TIERCE EXPERTISE VALIDANT LA NOTE D'EQUIVALENCE – BARRIERE PASSIVE CASIER
AMIANTE

installation de stockage
de déchets non dangereux
de «les Vauvagniers»
à
MONTMIRAIL (72)

Avis de tiers expert v1

Réf : PS/PS/25 juin 2013/environnement/074
Objet : MONTMIRAIL
Affaire : 2012-371

Plan d'implantation des sondages

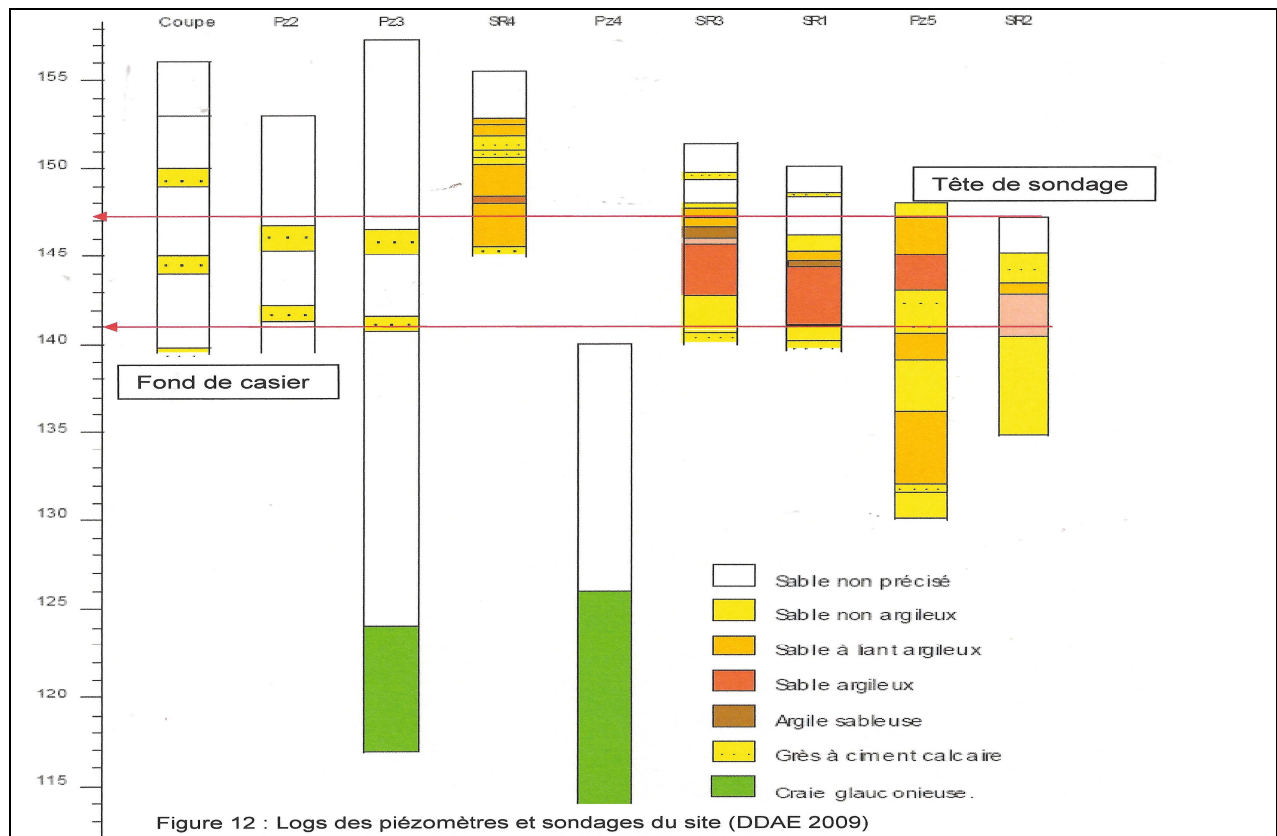
Les reconnaissances mises en œuvre dans le cadre du projet sont clairement centrées sur La zone d'extension, mais peuvent servir à la connaissance générale du site du casier spécifique concerné.

Au droit du projet, le schéma géologique qui en ressort est assez simple :

- creusement du casier dans les sables et grès de Lamnay (Cénomaniens inférieurs). Cet ensemble présente des bancs ou des nodules gréseux, et des passages argileux.
- cet ensemble repose sur la craie glauconieuse. Le passage est localisé aux cotes 128-129 NGF environ.

La stratigraphie est très plane. Les interfaces entre couches sont pratiquement horizontales.

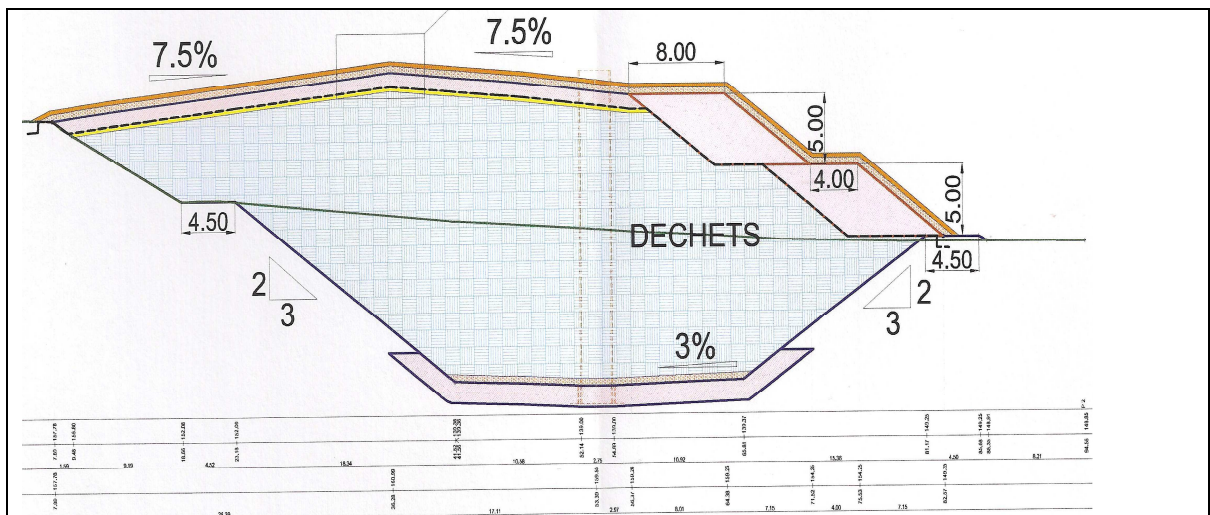
- 5m de matériau naturel de perméabilité $< 1 \times 10^{-9}$ m/s

Pour la couche de 5 m, dans le cas présent, les investigations effectuées donnent une valeur de perméabilité (et/ou de débit surfacique) entre 2.7×10^{-11} et 2.7×10^{-6} m/s sur 1 m d'épaisseur.

On est donc dans le cas où il faut proposer un complément de la barrière passive pour avoir une efficacité au moins équivalente à une épaisseur de 5 m même si d'un point de vue hydraulique les sols en place satisfont à cette équivalence.

Profil général de l'aménagement proposé

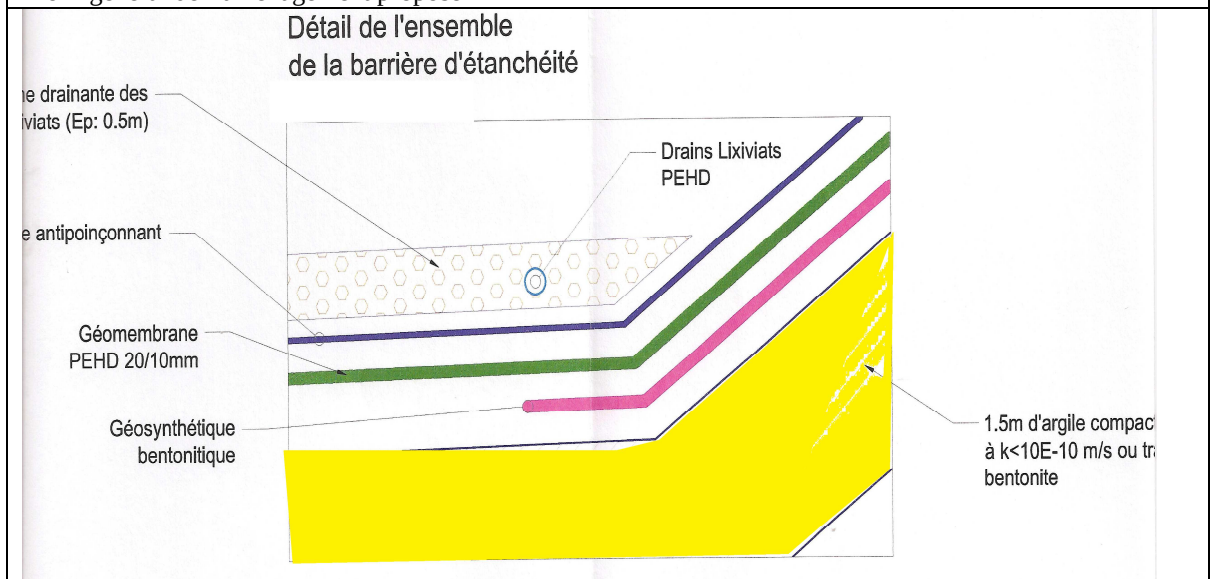
- **1,5 m** de matériau de perméabilité $< 1 \cdot 10^{-10}$ m/s, en fond,
- et de 1,5 m sur 3m remontant en pied de talus.
- le talus au dessus de ces 3m est prévu avec un géocomposite bentonitique GSB (ceci étant lié à la quasi impossibilité de monter une barrière argileuse bien faite sur talus). Selon le schéma fourni, ce géocomposite serait descendu jusqu'au fond du casier.
- en dessous, les sables en place (sur 1 m en fond) avec la perméabilité constatée $< 2.7 \cdot 10^{-6}$ m/s

Le calcul de l'équivalence est fait, avec une hypothèse d'écoulement théorique pénalisante (fuite continue et concentration constante).

La comparaison des résultats permet d'apprécier l'efficacité de la barrière passive équivalente à celle demandée par la réglementation.

référence arrêté ministériel	projet proposé (en fond)	projet proposé (en talus, au dessus de 3m) (*)
flux dans l'hypothèse de disparition de la barrière active	100%	11% =performance 189%	29% =performance 171%
temps de transfert jusqu'à la nappe - dans l'hypothèse de disparition de la barrière active (première arrivée)	44 ans	118 ans =performance 265%	//

(*) Le calcul sur talus est fait à titre indicatif, car il s'agit d'un scénario très peu réaliste (il faudrait que l'ensemble du casier soit plein d'eau) et avec des hypothèses de calcul plus nombreuses que pour le fond

Sur l'ensemble de ces calculs, nous confirmons les résultats : le dispositif de barrière passive proposé est équivalent, voire plus efficace, à celui imposé par l'arrêté ministériel autant pour le fond que pour les flancs de l'ISDND.

NOTA

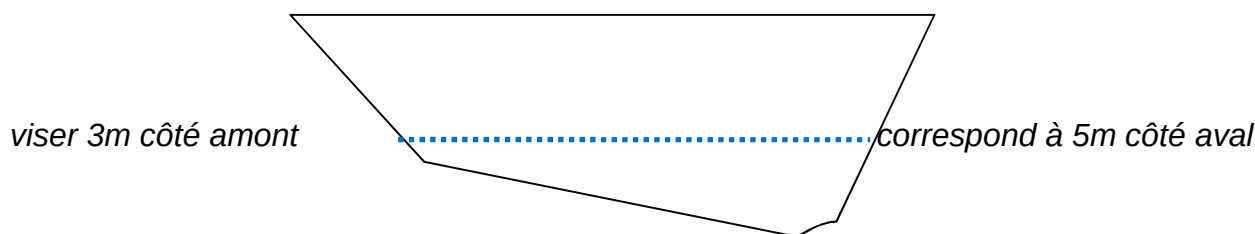
Pour ce qui concerne le dispositif en pied de talus, la proposition superpose 1,5m d'argile et un GSB, ce qui double la sécurité. La hauteur de traitement réglementaire est de 5m au dessus du point bas, ce qui correspond à une cote de 44 NGF [ceci correspond à une hauteur entre 3 et 5m compte tenu de la pente du fond du casier].
